Wichtiger Produkthinweis!

Sehr geehrte Damen und Herren,
im Rahmen unserer permanenten Qualitätsüberprüfungen mussten wir bei der ersten Charge der **Nano Jets F-16, F-18, F86 und AMX** einen Mangel an den LiPo-Akkus feststellen.

**Die Lipo-Akkus der
Nano Jets F-16, F-18, F86 und AMX**

Art. Nr. 2536, 2537, 2538 und 2539

Umbau des Equalizersteckers:

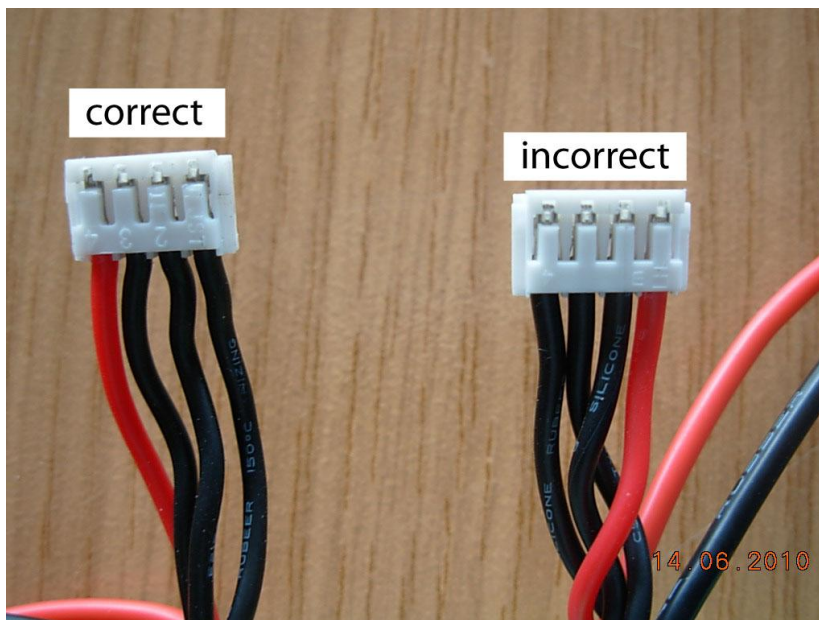
Durch einen Produktionsfehler sind die Equalizeranschlüsse der Akkus verpolt. Um Kurzschlüsse oder Beschädigungen bei der Verwendung von Fremdladegeräten oder Fremdbalancern bzw. älteren robbe Geräten zu vermeiden, laden Sie die Akkus bitte nicht mit verpolten Equalizeranschlüssen.

1. Steckreihenfolge im Kunststoffgehäuse merken oder markieren
2. Erste, weiße Verriegelungslasche im Gehäuse anheben und den Kontakt nach hinten herausziehen
3. Kontakt unbedingt isolieren!
4. Nächste Lasche anheben und Kontakt herausziehen und isolieren
5. Gleichen Schritt beim 3. und 4. Kontakt durchführen
6. Kontakte nacheinander abisolieren und in gedrehter Reihenfolge ins Gehäuse einstecken (siehe Fotos „incorrect“: ursprünglicher, fehlerhafter Zustand bzw. „correct“: korrekter Zustand nach Umbau)

Litze von Steckplatz 1 auf Steckplatz 4

Litze von Steckplatz 2 auf Steckplatz 3

Litze von Steckplatz 3 auf Steckplatz 2

Litze von Steckplatz 4 auf Steckplatz 1

Hinweis: Alle vier Litzen müssen getauscht werden, nicht nur die äußeren beiden.
